改善箇所説明図

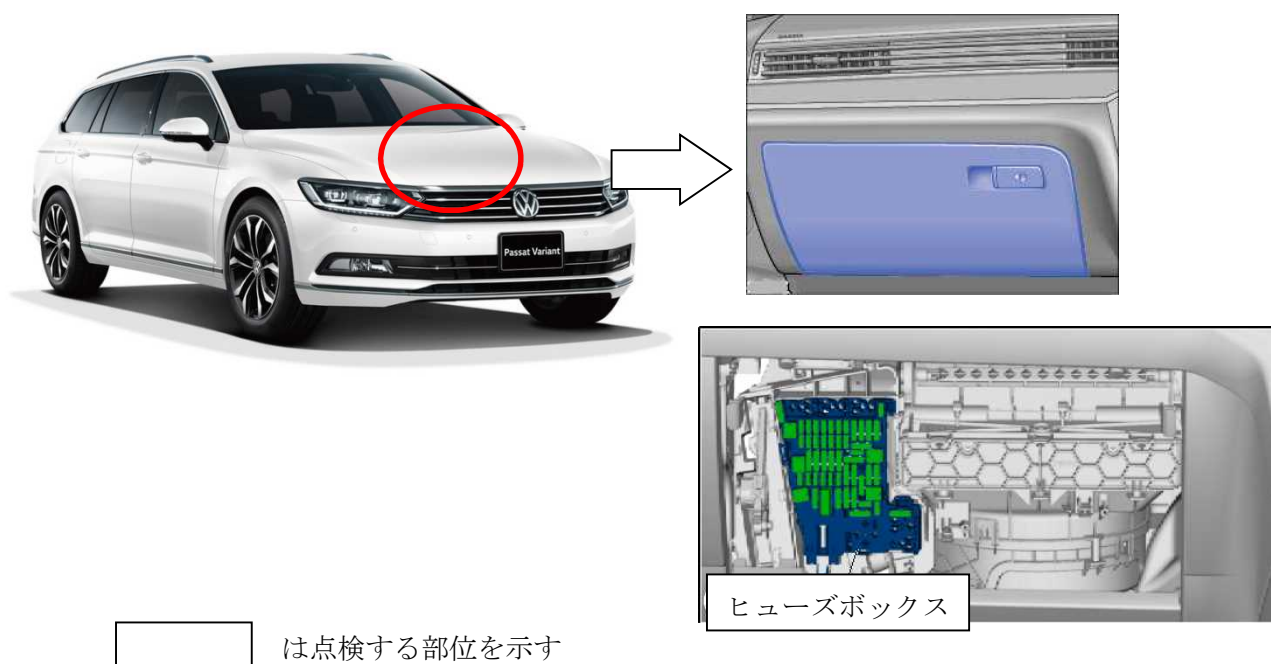
不具合発生箇所

助手席グローブボックス奥に配置しているヒューズボックスにおいて、ヒューズボックスへの電源コネクターの差し込み状態が不十分なものがある。そのため、接触不良が発生し、最悪の場合、走行中に電源供給が停止し、エンストに至るおそれがある。

改善の内容

全車両、ヒューズボックスに接続する電源コネクターの差し込み状態を確認し、差し込みが不十分な場合は、適正に接続する。
